## MUNICIPALITÉ de SAINT-MALO

dossier : 3211-01-062

### Réponses aux questions et commentaires du 17 juin 2015 concernant le projet d'un seuil empierré au lac Lindsay

Figure 1 Carte des milieux humides botaniques- zone du barrage

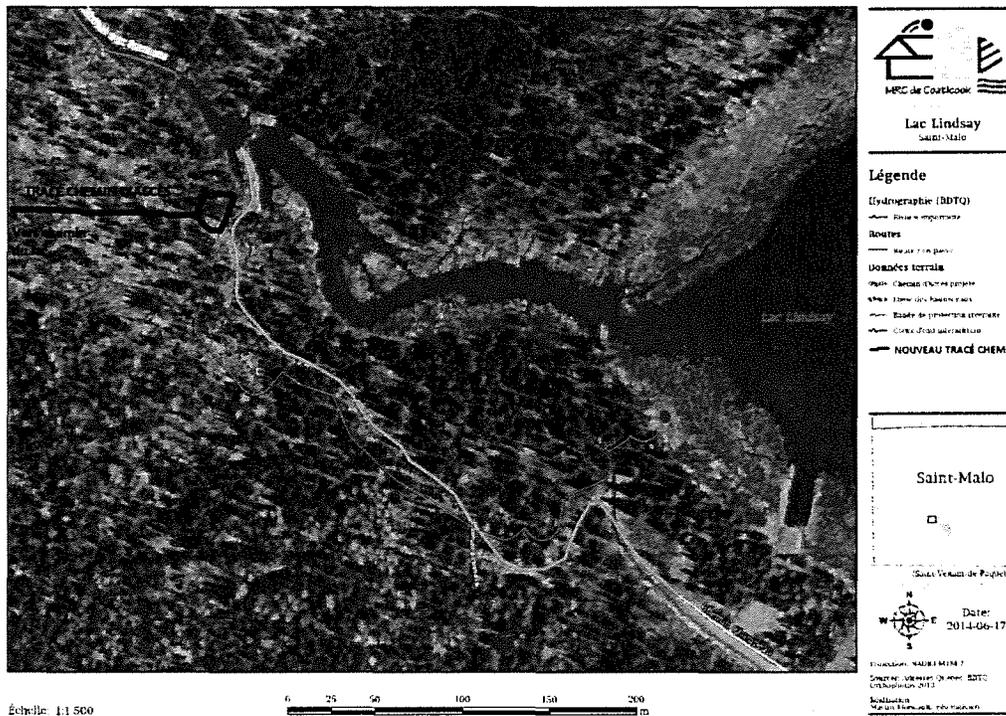
Une cartographie détaillée des milieux humides doit être présentée pour la zone influencée par les travaux en incluant la zone de déchargement des camions qui affecte un milieu humide.

L'aménagement d'un chemin d'accès entraînera la destruction d'une portion du complexe de milieux humides MH01, composé de marécages arborescents et arbustifs. En comparant l'étude d'impact initiale et la réponse QC-26 de l'initiateur du projet du 10 avril 2015, les pertes de milieux humides envisagées semblent passer d'environ 1,8 ha (étude originale) à 0,6 ha (0,4 ha pour la construction du chemin et 0,2 ha pour un espace de déchargement des camions). Pourtant, aucun autre document (par exemple l'addenda révisé d'avril 2015) ne semble faire mention de cette diminution de superficie. Comment l'initiateur du projet explique-t-il la modification? Cela entraîne-t-il une diminution des impacts quant à la fragmentation et l'isolation de portions de milieux humides anticipés dans l'étude originale (deux portions d'un complexe de milieux humides respectivement de 0,55 et 1,4 ha)?

Un nouveau tracé du chemin d'accès a été adopté par l'initiateur. Ce nouveau tracé fait l'unanimité au niveau de tous les intervenants. Le nouveau tracé indiqué à la Figure 1 de la page 3 reliera directement la route du chemin du Lac et la zone de déchargement. Ce tracé est situé entièrement à l'extérieur des zones de milieux humides.

La zone de déchargement est aussi située entièrement à l'extérieur des zones de milieux humides.

Les informations supplémentaires fournies par la MRC de Coaticook en avril 2015 (c'est-à-dire la cartographie de la Figure 1 ainsi que l'adoption du nouveau tracé nous permettent d'affirmer qu'il n'y a aucun impact sur les milieux humides.
